COMUNICAÇÃO DE NÃO-CONFORMIDADE AMBIENTAL - CNC

Nº
 13/2012
 R

Data:	Localização		
18/10/2012	Trecho: Altamira a Mediciana		
Hora:	Construtora: SANCHES TRIPOLONI		
10:28	Km: 719,95	Lotar: 5	Zona:
Condições Climáticas:	Lado: Direito/Esquerdo	Coordenadas: S 03.44074° W 052. 85849°	
Ensolarado	Estaca: 0010		
Programa: Plano Ambiental de Construção - PAC			
Caracterização Rápida do Local			
<input checked="" type="checkbox"/> APP	<input type="checkbox"/> Área do Aço	Obs.: Obstrução de bueiro.	
<input type="checkbox"/> Terras Indígenas	<input type="checkbox"/> Área de Depósito (Rota-Fora)		
<input type="checkbox"/> Faltas de Domínio	<input type="checkbox"/> Cursos		
<input type="checkbox"/> Área-Fonte			
Não-Conformidade Identificada			
Material excedente na boca do bueiro.			
No dia 18/10/2012 foi constatado pela equipe de supervisão uma obstrução de um bueiro de drenagem pluvial, isso ocorreu devido a atividade de abertura de caminho de serviço e terraplanagem, fazendo com que o material desordenado caísse na boca do bueiro. Esta situação está em desacordo com os programas ambientais, normas do DNIT, Legislação Ambiental. Segue as legislações aplicáveis abaixo: Norma DNIT - 070/2005

CROQUI

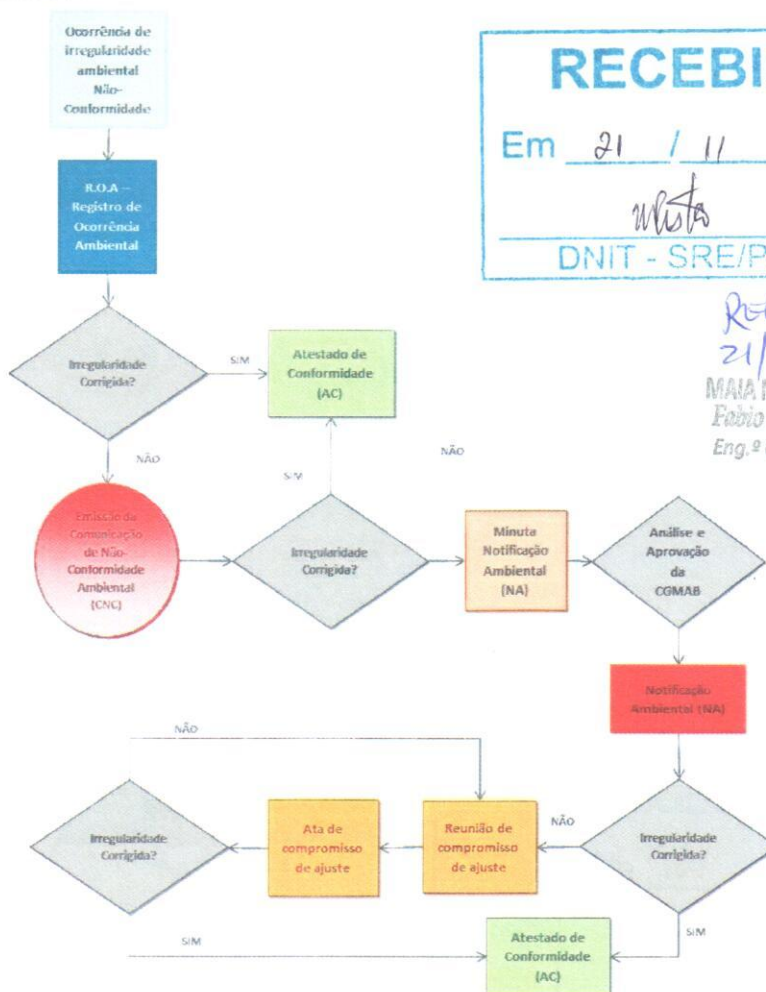
Relatório Fotográfico	
 <p>Foto 03 - Obstrução de bueiro</p>	 <p>Foto 04 - Bueiro obstruído</p>
Foto 03 -	Foto 04 -

Sugerimos ações para desobstrução e prolongamento do bueiro e fazer a compactação na sala do aterro.
